Referência: Resposta ao Relatório de Análise de Projeto Interno\_SEI\_202500036010859

Em atendimento aos questionamentos apontados no Relatório de Análise de Projeto de pavimentação, relativo ao Projeto Executivo de Engenharia para Geometria, Terraplenagem, pavimentação, drenagem, sinalização e obras complementares – duplicação rua 09 e implantação estrada do Bugre, seguem as justificativas necessárias.

Figura 43 – Cálculo do volume do prisma por duas seções transversais consecutivas

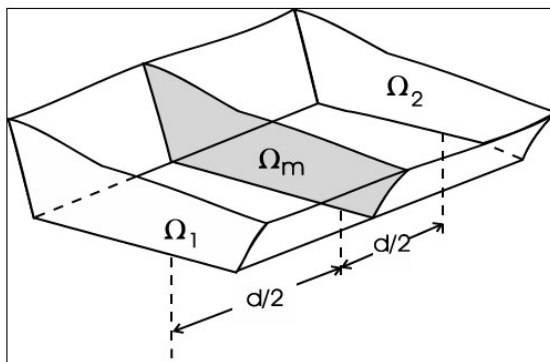
**5.2** No quadro de cálculo de volumes de terraplenagem (pág. 05), Volume 2, há volumes de corte e aterro para áreas iguais a 0 (zero). Solicita-se justificativa em relação a estacas com áreas iguais a 0 (zero) resultarem em volumes para corte e aterro;

Resposta: Essa situação acontece porque, de acordo com o Manual de Implantação Básica de Rodovias, IPR-742 do DNIT, os procedimentos para cálculo dos volumes consistem em determinar o volume do prisma por duas seções transversais consecutivas, como mostra a Figura 43:

Sendo assim, caso uma das seções apresente área igual a 0 (zero) e sua seção subsequente apresente área diferente de 0 (zero), o volume resultante do prisma entre essas duas seções será diferente de 0 (zero).

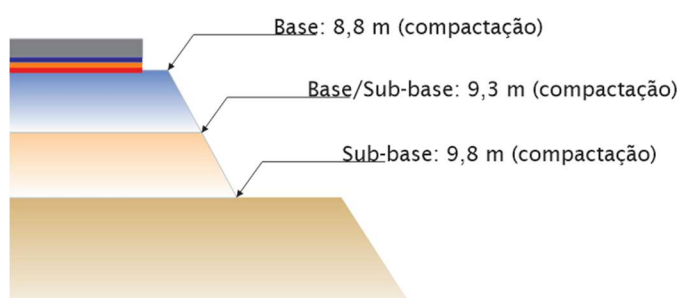
**6.1** As sessões transversais tipo das estruturas do pavimento apresentadas no Volume 2, indicam duas camadas de sub-base, assim as etapas construtivas do pavimento passam a ser oito no total ao invés de sete, como é possível observar na imagem abaixo (folha PPAV\_01):

Resposta: Não existe duas camadas de subbase. A informação indica o lado menor e o lado maior da camada. A apresentação será revisada indicando Base/Subbase

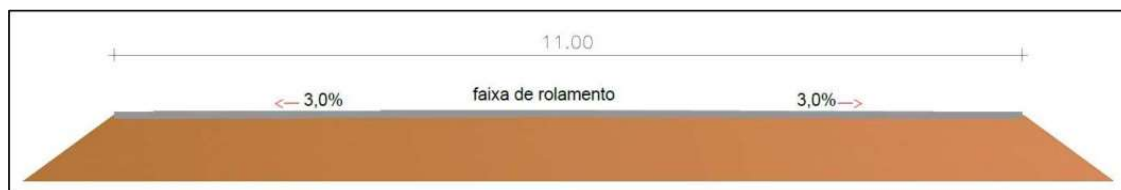
**7.1** Foi informado no item 4.1.1 (pág. 63), Volume 1, que a pista simples para a Estrada do Bugre tem uma seção de 11,00 metros de pista, sendo uma faixa de 3,50 metros para cada sentido e acostamentos de 2,0 metros em cada bordo, mas a figura 40 abaixo, indica a faixa de rolamento com o total de 11m. Sugere-se a indicação dos demais elementos como os acostamentos e a indicação do afastamento de 1,15m em cada bordo destinados a implantação dos dispositivos de drenagem, tal como foi citado no item 4.2.2 (pág. 65).

Resposta: Foi elaborada uma nova apresentação das seções transversais.

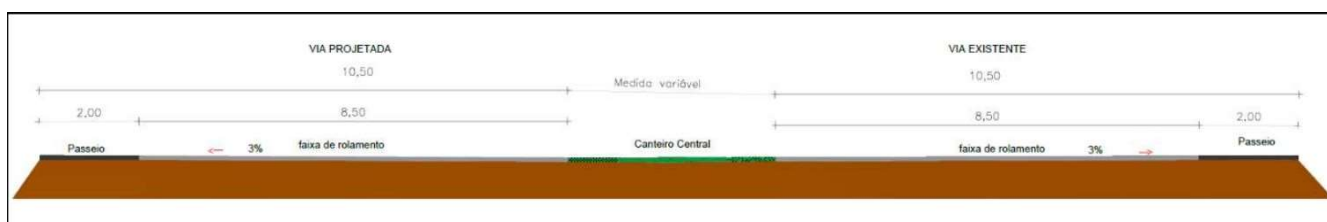
**7.2** Sugere-se também a indicação do afastamento de 1,15 metros no bordo interno da pista de duplicação, destinada a implantação de dispositivos de drenagem, resultando em uma seção de terraplenagem de 11,62 m, tal como informa o item 4.2.2 (pág. 65). Ademais, o total na resultaria em 11,65m ao invés de 11,62.

Resposta: Foi elaborada uma nova apresentação das seções transversais.

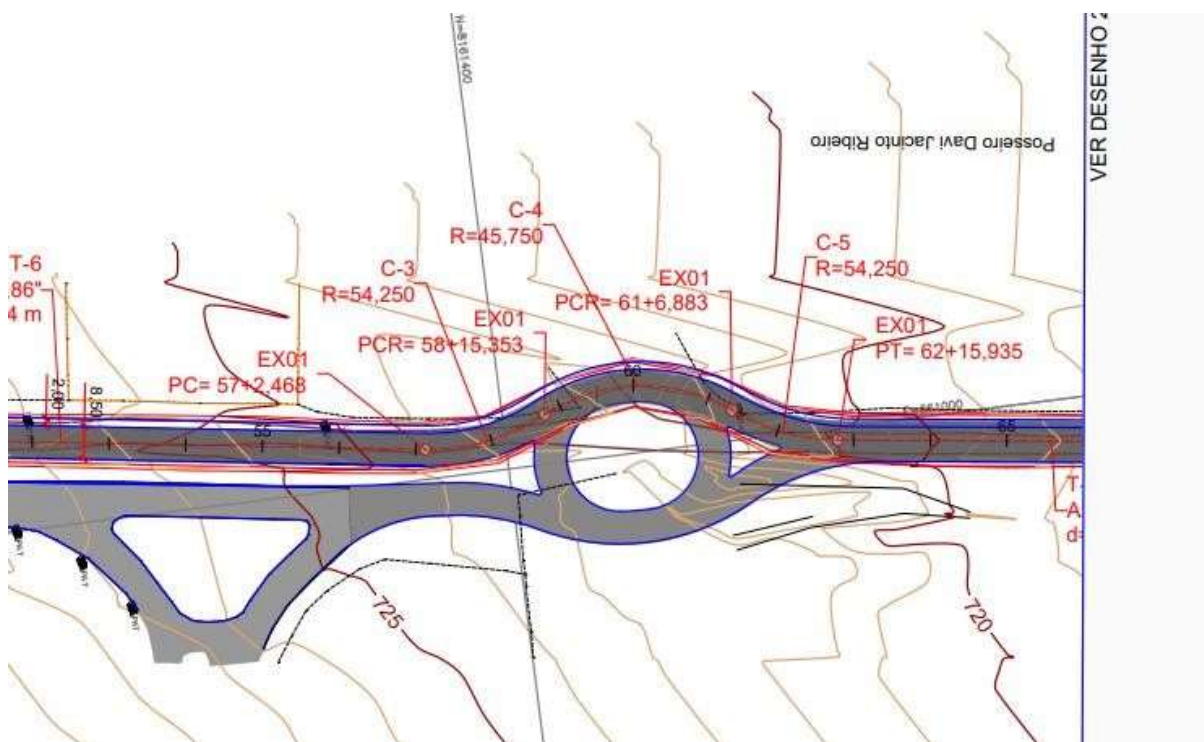
**7.3** Como pode-se observar na imagem abaixo, o eixo traçado contempla apenas uma parte da rotatória. Não foi possível identificar com clareza nas documentações, estudos, levantamentos e memória cálculos, a abrangência da área que compreende o restante da rotatória. Solicita-se elucidação em relação a esse ponto;

Resposta: Foi projetado um segundo eixo que contempla a rotatória projetada.

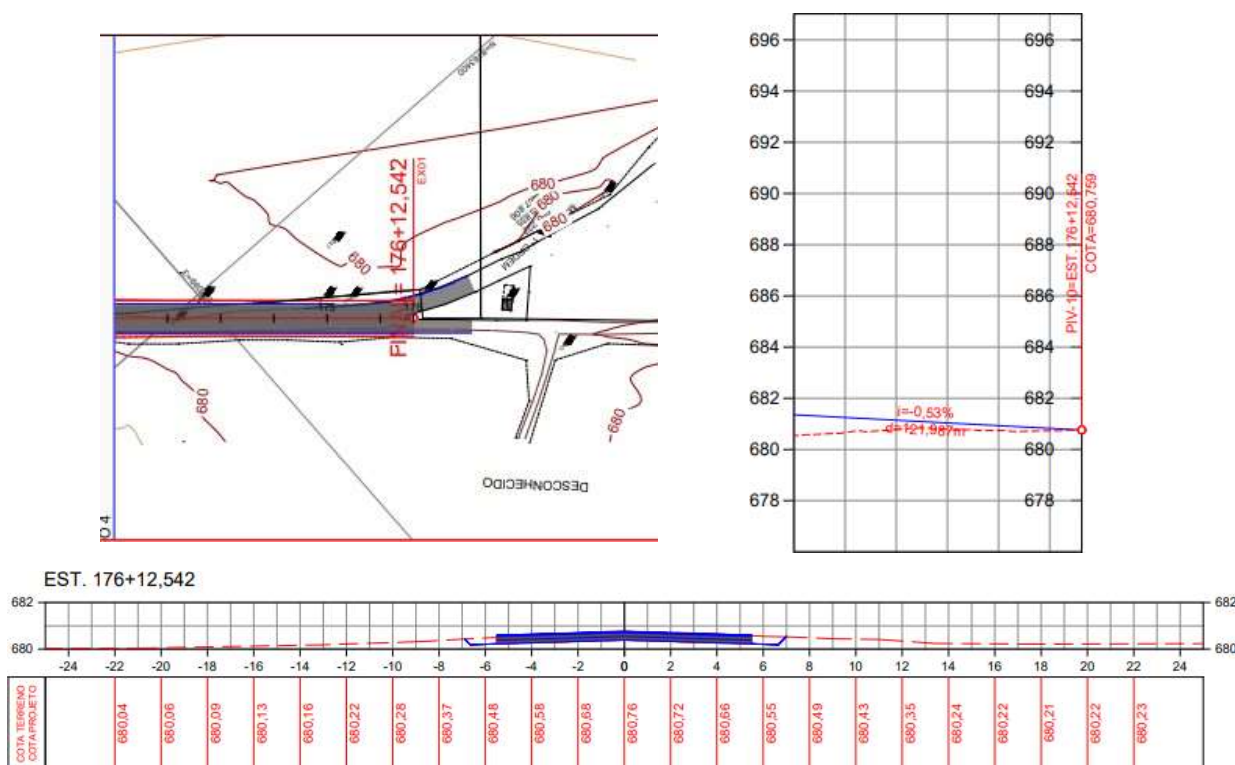
- 7.4** O item 4.1.1 (pág. 64), Volume 1, informa que foi definido para o projeto geométrico 1 (um) eixo de locação que contempla a pista recapeada, a duplicação e a implantação da estrada do Bugre com as estacas 0+0,000 a 176+12,000". Solicita-se padronização das informações visto que esse estaqueamento diverge de outros apresentados;

Resposta: o texto do projeto geométrico foi revisado.

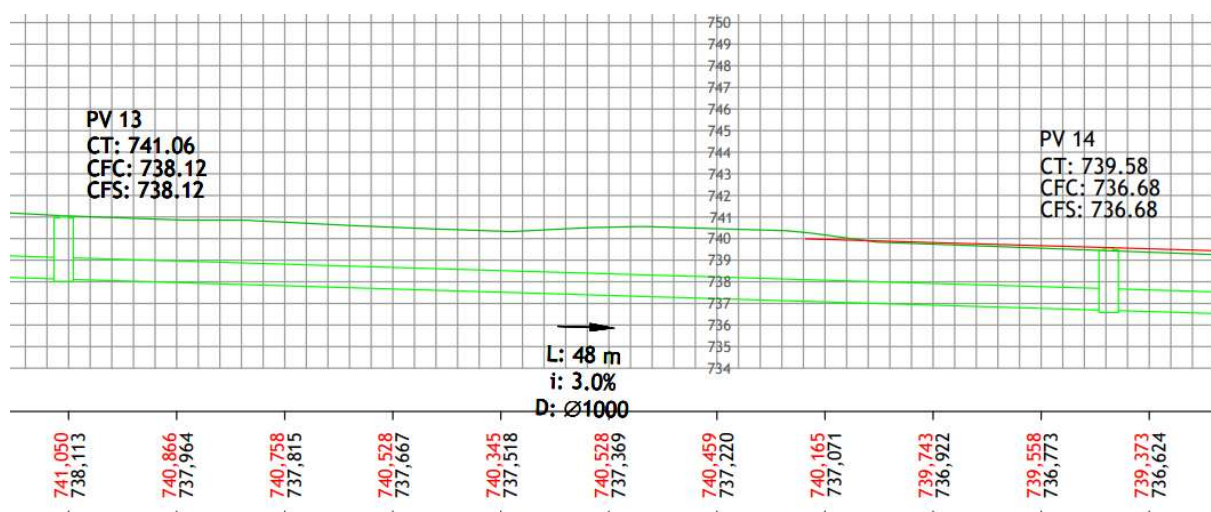
- 9.1** A planta de drenagem apresentada no projeto executivo, Volume 2 (folha PDRE\_ 03) não faz indicação do estaqueamento, curvas de níveis, cotas dos PV's, cotas das bocas de lobo, diâmetro dos tubos, gabião e demais dispositivos. Solicita-se o ajuste dessa planta;

Resposta: Corrigido a planta PDRE\_03 no volume 02.

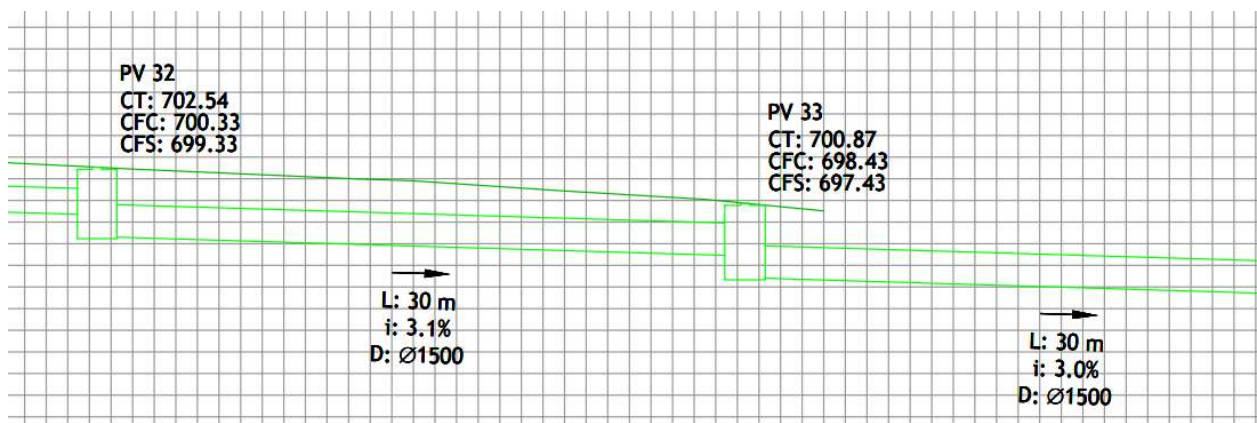
- 9.4** O perfil da rede 01 está inserido sob o terreno natural até o PV 33 como ilustra a imagem abaixo (folha PDRE\_ 14). Do PV 34 até o lançamento da rede no talvegue, não há indicação da presença de terreno natural no desenho técnico, indicando assim a exposição da rede. Solicita-se revisão do perfil da rede apresentado.

Resposta: Corrigido a informação no perfil da rede 01, identificando o perfil do terreno natural do PV 33 até o lançamento.

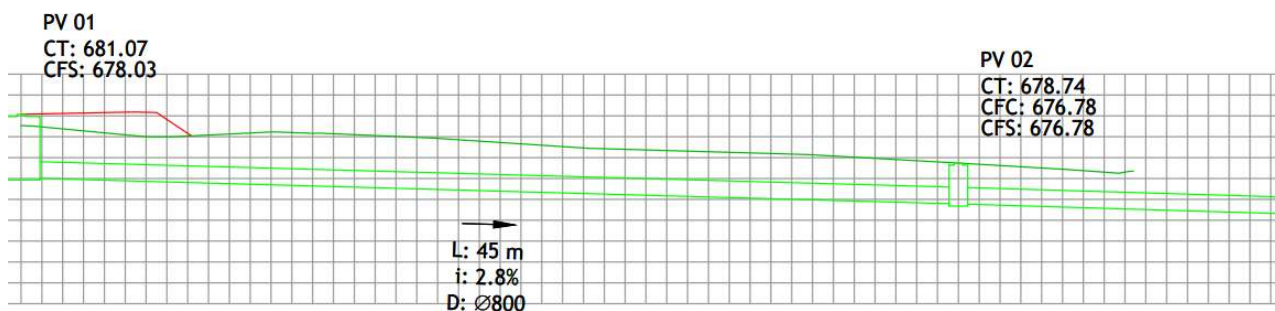
- 9.5** O mesmo ocorreu para a rede 02 como ilustra a imagem abaixo. Do PV 01 ao PV 02 há indicação de que a rede está locada sob o terreno natural (folha PDRE\_17). Mas do PV 03 até o lançamento da rede no talvegue não há indicação da presença de terreno natural no desenho técnico, indicando assim a exposição da rede. Solicita-se revisão do perfil da rede apresentado.

Resposta: Corrigido a informação no perfil da rede 02, identificando o perfil do terreno natural do PV 02 até o lançamento.

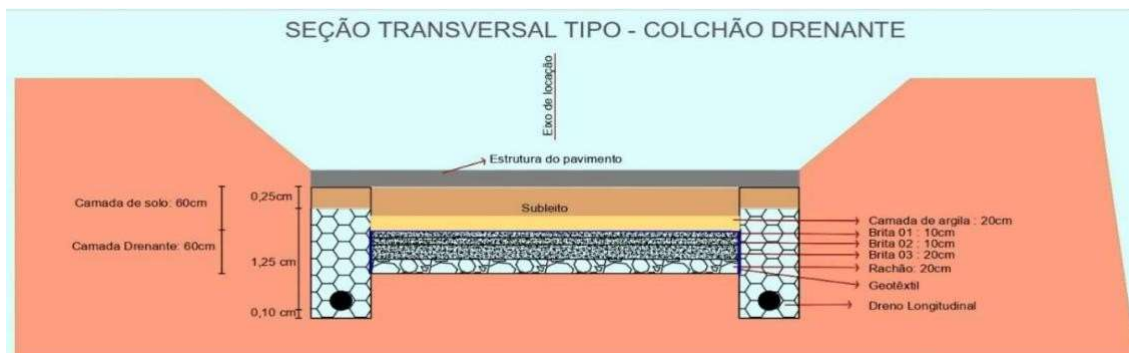
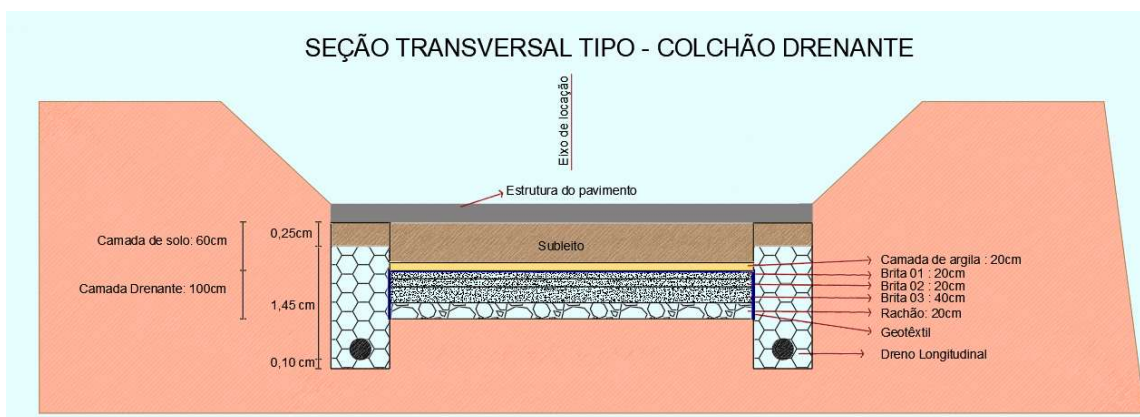
- 9.6** Foi informado no item 4.4.3.1 do Volume 1 (pág. 88) que foi considerado o uso de colchões drenantes com espessura de 1,0 metro, para evitar que as águas atinjam as camadas do pavimento. Mas a sessão transversal tipo do colchão drenante apresentada no Volume 2 (folha PDRE\_47) indica espessura de 60cm, tal como ilustra a imagem abaixo.

Ademais, foi citado no mesmo item que “De acordo com o Manual de Drenagem de Rodovias do DNIT (IPR-724), é sempre importante manter o lençol freático a profundidades de 1,50 a 2,00 metros do subleito das rodovias”. Mas o colchão drenante representado indica 60cm de distância do subleito da via como pode-se observar na imagem abaixo:

Resposta: Corrigido a seção transversal e consequentemente as notas de serviço referentes ao Colchão Drenante para largura de 1,0m.
